... **be turbo!**

Zuordnungsprobleme für Turbolader 130654 VW 1.2 TSI

Motorcode: CBZA /CBZB

Bild 3: Der Hebelweg ist zu kurz. Eine Adaption ist nicht möglich.

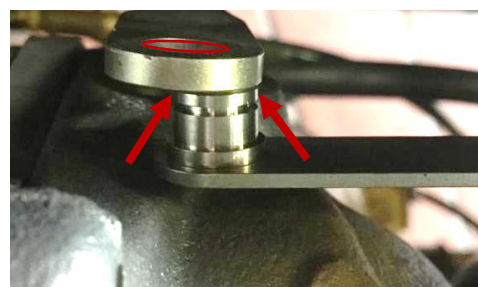
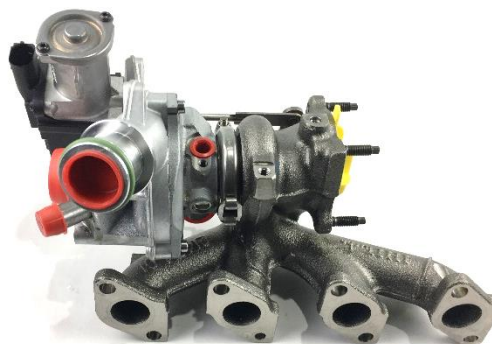
Der Turbolader ist optisch baugleich, aber er lässt sich nicht anlernen. Auch das angegebene Softwareupdate ist wirkungslos. Die Regelstange ist mit dem Hebel der Abgasklappe auf Grund einer Weiterentwicklung neu positioniert worden. Die Folge ist, dass für die Grundeinstellung ca. 5 mm Hebelweg fehlen. Seitens der Fahrzeughersteller wird keine Alternative mehr angeboten, da es nur Fahrzeuge von Baujahr 01 - 11/2011 betrifft. zugeordnete OE: 03F145701H. Die einzige Möglichkeit als Ersatz in diesem Fall besteht in einer Einzelfertigung / Einzelnstandsetzung des Turboladers.

Um den Turboladerstellantrieb anzupassen, muss man wie folgt vorgehen:

- Zündung 10 s ausschalten,
- Zündung 10 s einschalten.
- Den Vorgang 10 x wiederholen.

Dann adaptiert das Motorsteuergerät den Stellmotor auf den neuen Turbolader.

Anschließend ist die Grundeinstellung über OBD zu prüfen.
